V/réf. : D.U. : 04/PFU/409355
D.M.S. : IS/20430401/02/2010_382 PU
N°réf. : AVL/cc/BXL-2.1030/s.523 restauration
Annexes : 1 dossier

Objet : BRUXELLES. Rue Dieudonné Lefèvre, 4. Anciens établissements Byrrh.
Transformation et restauration pour l'installation d'un Pôle d'activités économiques urbaines et
une crèche et aménagement d'un parking souterrain de 48 places.
Demande de permis unique – Avis conforme de la CRMS
(Dossier traité par Françoise Remy à la D.U. / Isabelle Segura à la D.M.S.)

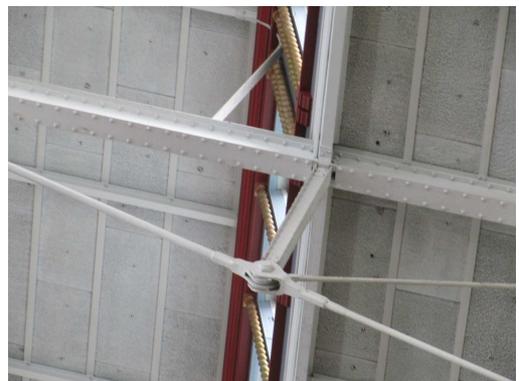
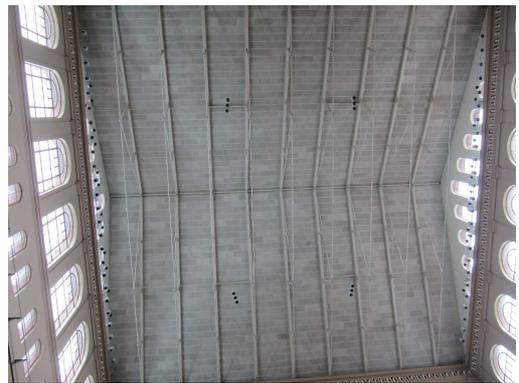
Les toitures du Musée d'Architecture de Washington (National Building Museum) sont semblables à celles du Byrrh : charpentes métalliques recouvertes de tuiles doublées à l'intérieur par des dallettes en béton glissées dans des profils en T. Rien ne justifie l'abandon de ce principe.

Extrait de l'Etude paysagère de Michel Desvigne sur le site de Tour et Taxis.

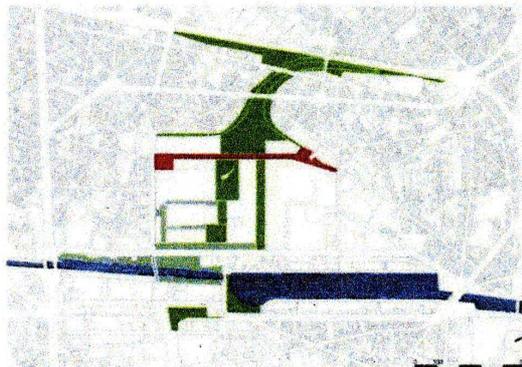
Le ***Schéma directeur du site de Tour et Taxis*** (Zir 6a et 6b), ainsi que l'***Etude paysagère***, tous deux réalisés à l'initiative de la Région, confirment que ***le futur Pôle d'activités économiques du CPAS occupe un lieu stratégique, à l'articulation du futur quartier de Tour & Taxis et des communes de Molenbeek et de Laeken***. Les Recommandations de l'ADT à ce sujet stipulent (p. 9) que le bâtiment Byrrh « *est situé à un endroit charnière pour l'ouverture du site de Tour et Taxis vers les quartiers environnants et un futur axe piéton nord-sud* » (cf. photo aérienne p.16).

Le tracé existant irrégulier de la parcelle du bâtiment Byrrh contribue à la bonne liaison du nouveau quartier de Tour & Taxis avec la ville : il délimite un nouvel espace public en pente, qui s'évase vers le château d'eau et le panorama sur Tour & Taxis, ménageant une belle scénographie urbaine.

Le projet proposé adopte un parti inverse: il déborde la parcelle et le bâti existants (côté TIR) au détriment du futur espace public. Dès lors, la nouvelle façade et les aménagements prévus en lieu et place de l'ancien mur mitoyen ne présentent pas les conditions d'une véritable dynamique urbaine.
